大飯原発3, 4号機, 高浜原発3, 4号機運転差止仮処分命令申立事件

債務者 関西電力株式会社

第5準備書面

本書面は、原発の地震動想定手法の誤りについての総論書面に基づき、本件原発の固有の問題について述べるものである。

4. 基準地震動S_sの策定(大飯発電所)

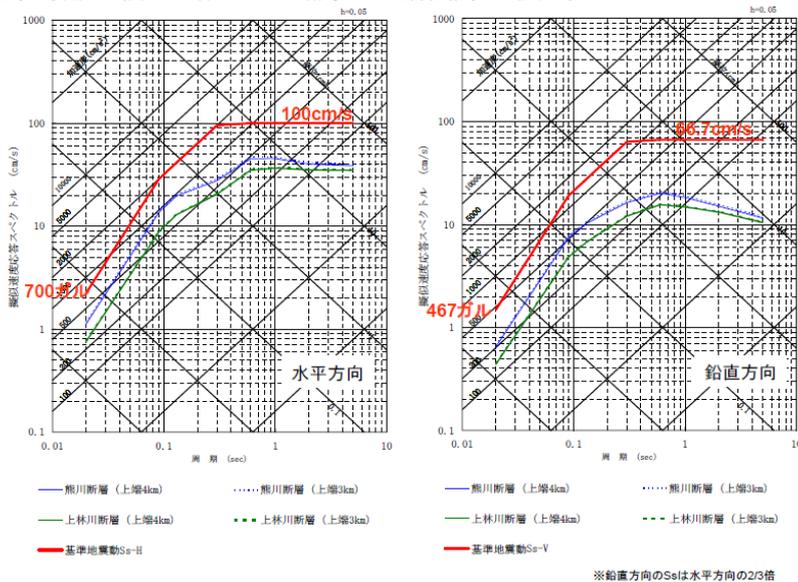
上図で注意を要するのは、敷地にもっとも影響を与えるはずの F0-A～F0-B 断層も F0-A～F0-B～熊川断層もないことである。

5. 基準地震動の策定(震源を特定して策定する地震動)

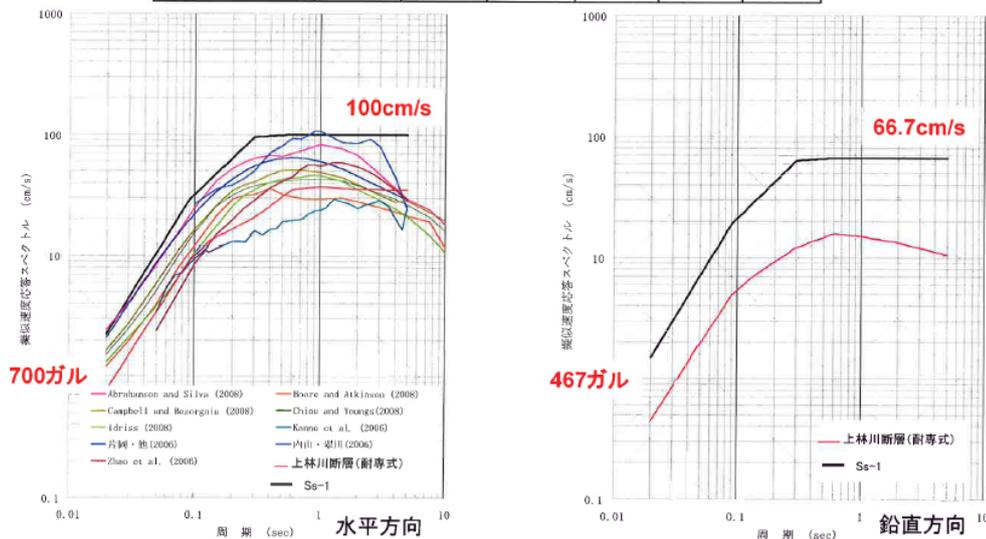
もともと、耐専式(=耐専スペクトル)は、単なる平均像でしかないから、そこで必然的に生じている誤差の考慮(最大どこまでの値が含まれているかの考慮)をしなければならない。そのことは前記したように、今回の新基準も明言するところであるが、もともと、平均像で行ってはならないことは、原発の

耐震設計で当然のことであり、平均像でしか耐震設計を行わないという債務者の手法自体が、「災害防止上支障のないこと」を求めている原子炉等規制法の規定に違反している。

■FO-A～FO-B～熊川断層のモデル図(基本ケース)

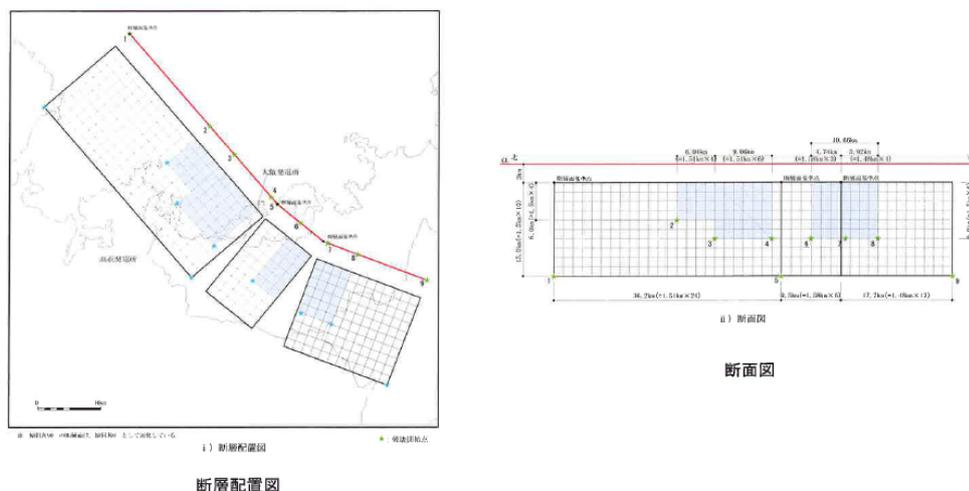
まず、この断層モデルは、地表の断層から、すくとんと真下に断層が垂直に存在し、地表の断層から前後にはみ出すことがないとするものである。しかし、このモデルは、いかにも機械的に考えたおかしなモデルであるし、常識的に考えても、地下にいけば地表の断層からはみ出すように断層は存在すると考えるのが当然である。地表の断層は、地下の震源断層面の頂部が地表にはみ出したものでしかなく、現実の断層である前記した兵庫県南部地震を見ても、地表の断層の前後に長くつながる地下部分が存在する。そうなれば断層面積も大きくなる。

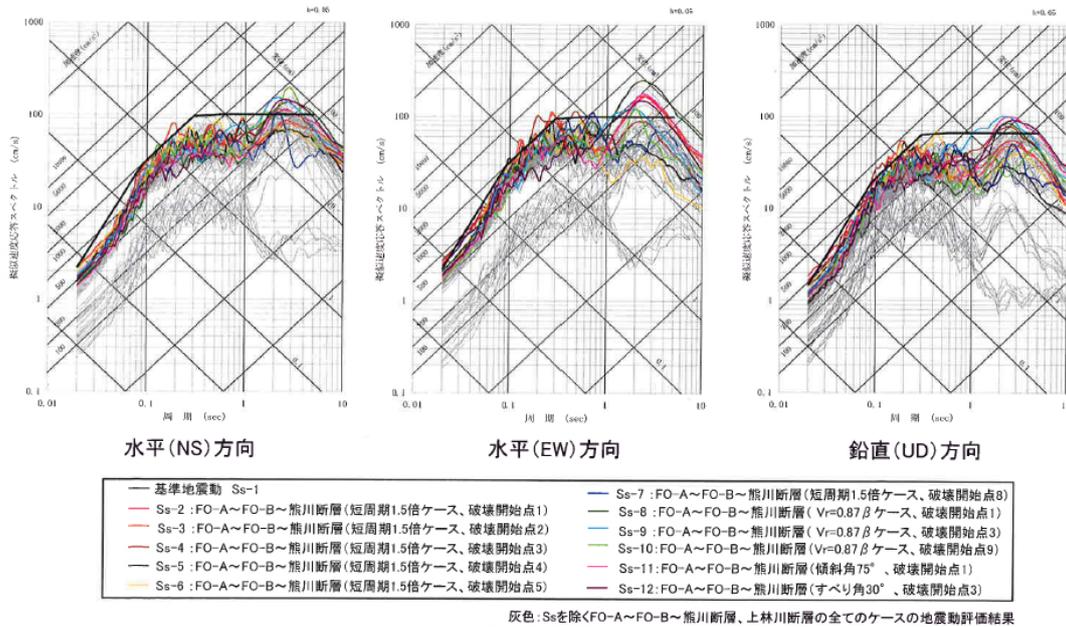
しかし、まずもって、これらの「不確かさ」を同時にいくつか重ねて組み合わせたケースは取り上げておらず、この点だけでも、この「不確かさの考慮」は不十分である。

たとえば、この3連動モデルで、もっとも厳しい、敷地目の前に一塊で配置するケースは、基本ケースとしていない。基本ケースとしないから、厳しいアスペリティ配置のケースに、他の「不確かさの考慮」を重ねることはしないのである。

さらには、債務者が行った不確かさの考慮は、上記のものだけでしかない。しかし、もっとも大きな強震動予測の誤差の問題は、単に中越沖地震の知見から、短周期レベルを1.5倍にしたにとどまる。本来、行わなければならない「不確かさの考慮」は、強震動予測手法に含まれるすべての誤差の考慮であり、上記の他の不確かさの考慮では、到底、この誤差をカバーできない。短周期レベルは1.5倍では全く不足であり、少なくともレシピの10倍、もしくはさらに大きく短周期レベルを大きくする必要がある。そうすれば、 S_s は、けた違いに大きくすることが求められるはずである。

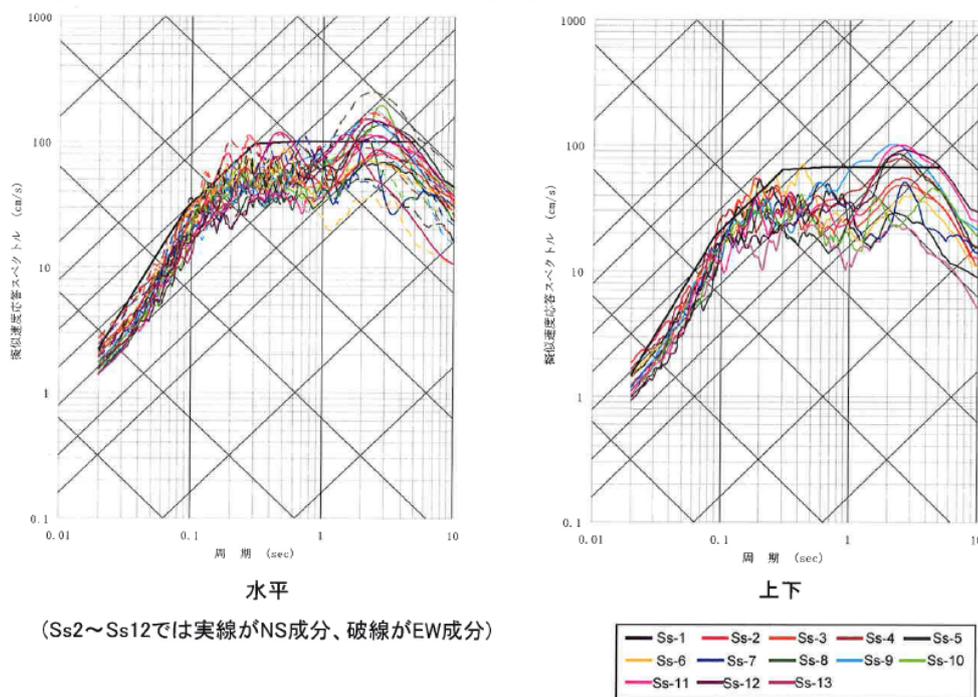
仮に地震モーメント M_0 をレシピの3.5倍ととるなら、債務者の行った「不確かさの考慮」としての1.5倍を、さらに2.3倍としなければならない。そのときに、地震動もおおむね同様に2.3倍となると推定すべきであるから、下図の応答加速度をそれだけで左上に2.3倍とることとなる。

この応答加速度が856ガルであるなら、その2.3倍は1970ガルとなる。

また、地震調査委員会レシピでは、その後、 M_0 から短周期レベルを推定する過程にも誤差が存在するから、この値は、さらに大きな値とならざるをえない。入倉レシピでは、その後はアスペリティの面積比が問題となり、その面積比は平均的値の1/2となる可能性がある。そうすると、地震動は2倍となるから、1970ガルの2倍の3940ガルとなるおそれがあることとなる。

6. 基準地震動の策定

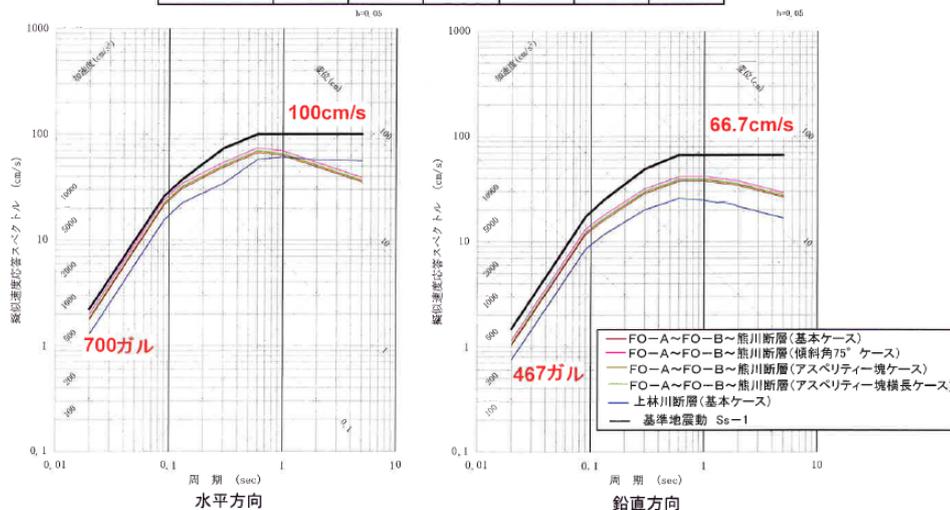
上図によれば、もっとも大きな値となっているのは、F0-A～F0-B 断層～熊川断層による地震動で、地震動はおよそ650ガルとされている。これを若干上乗せしたものがS s - 1である。

しかし、まず耐専スペクトルの誤差を4倍とすれば、2600ガルとなってしまふ。これを10倍までとれば6500ガルである。その上で、松田式による誤差があり、+M0.6とすれば、さらに2倍となって、それぞれ5200ガル、13000ガルとなってしまふ。さらに松田式の誤差を+M1.0までとれば、この値は、さらに1.59倍となってしまふ。この大きな地震動に高浜原発は、到底耐えることができず、大きく損壊してしまふことが確実である。

■FO-A～FO-B～熊川断層のモデル図(基本ケース)

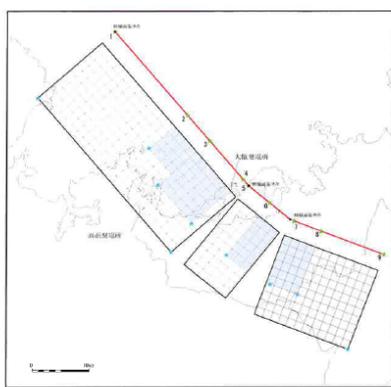
この基本ケースは、大飯原発と同一である。したがって、同様に、断層面が地表の断層の前後にはみ出して存在するものと見るべきということとなり、また地震発生層も、もっと深くまで達している可能性があることとなる。

このFO-A～FO-B～熊川断層のパラメータも、モデルが同一であるので大飯原発のものと同じであり、債務者の取り上げた不確かさの考慮も同一である。したがって、断層モデルを用いた手法に内在する誤差の問題を取り上げていないこと、不確かさの考慮を重ねて行わないこと、アスペリティごとに応力降下量が異なる可能性があることなど、本件大飯原発の耐震設計について述べたことは、そのまま本件高浜原発にも妥当する。

■上林川断層のモデル図 (基本ケース、短周期の地震動レベル1.5倍ケース、 $V_r=0.87\beta$ ケース)

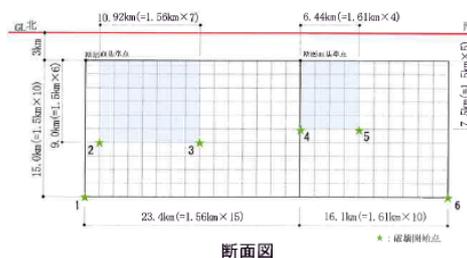
ここでも、債務者は、複数の「不確かさ」を重ね合わせることはせず、代走モデルを用いた手法に内在する誤差についての考慮もせず、単に「レシピ平均の1.5倍」ただけであった。

2000年鳥取県西部地震
地震断層調査結果(伏島ほか,2001)

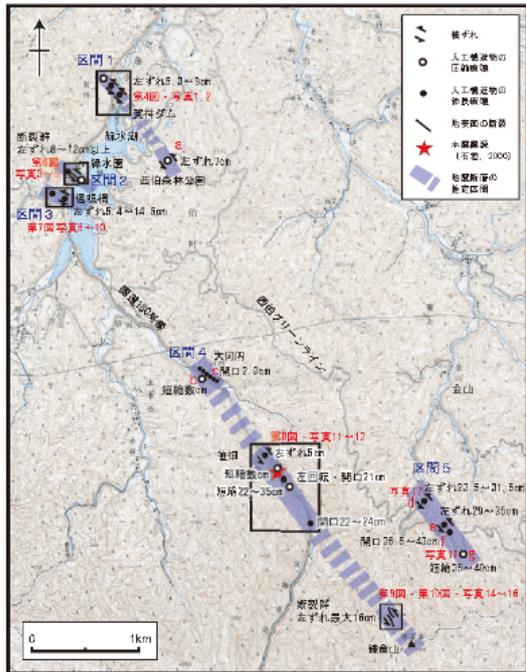
平成12年(2000年)鳥取県西部地震の断層は、「地表地震断層として全体が明瞭におらず、震源が特定しにくい地震であった」とされている。

同地震による地表断裂および人工構造物の破壊・変形からして、帯状の5つの区間に分けられると考えられ、一部に地表地震断層が明瞭ではないものの断続的に出現したとされている。

このうち、賀祥ダムは、北部の区間1の領域に存在するが、この区間1は、2000年鳥取県西部地震で推定されるアスペリティからは離れた地域に位置していた。この地震動が局所的な事象であったと思われることから、区間1においても賀祥ダムの記録が同区間での最大地震動ではない可能性は高いが、それよりも区間1がそもそもアスペリティから離れた位置のあることからして、この賀祥ダムの地震記録が、2000年鳥取県西部地震の最大地震動ではない可能性は極めて高い。

そうすると、この賀祥ダムの観測記録をもって、「震源を特定せず策定する地震動」としてのMw 6.5以上の地震の最大地震動だとするのは誤りということと

6. 基準地震動の策定

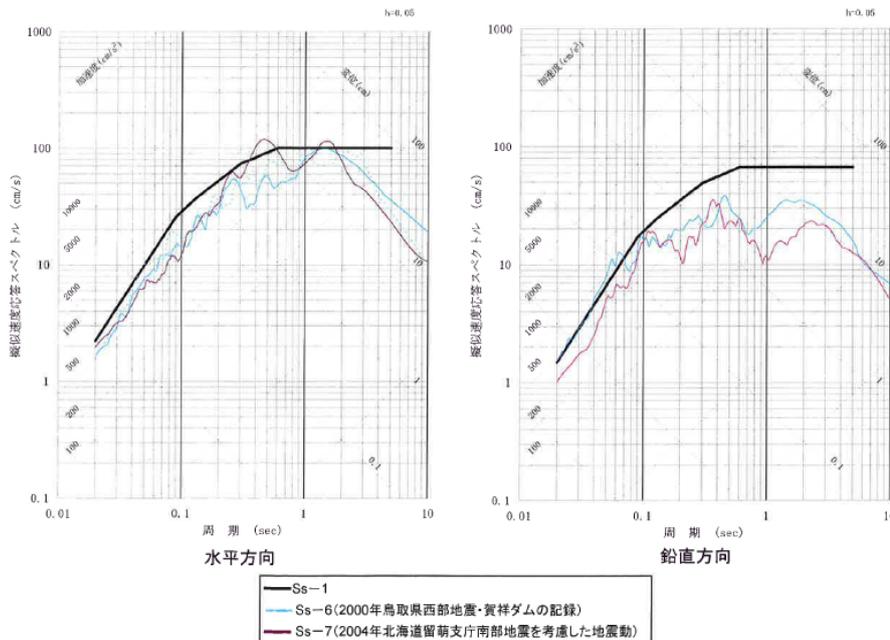
上記のうち、 $S_s - 1$ は、応答スペクトルに基づく手法によって導かれた応答スペクトルを踏まえたものとされているが、応答スペクトルに基づく手法の誤差（松田式の誤差を含む）を考慮していないものであり、 $S_s - 2 \sim S_s - 5$ の基準地震動は、断層モデルを用いた手法によって策定された地震動であるが、これまで述べたように、断層モデルを用いた手法に内在する誤差をほとんど考慮していないものであって、過小なものである。前述の本件大飯原発の例で計算したところからすれば、平均的値の2.3倍×2倍程度は考える必要があることとなるから、上記の図でほぼ400ガル近くとなっていることからして、1840ガルほどとなる可能性があることとなる。この数字も、 M_o が平均像の4倍の値となるとして算出したものでしかないから、それが10倍もしくはそれ以上となるなら、さらに2.5倍もしくはそれ以上を掛ける必要がある。また、「震源を特定せず策定する地震動」である S_s-6 、 S_s-7 もまた、「震源を特定せず策定する地震動」としての最大のものとは言えないものでしかない。
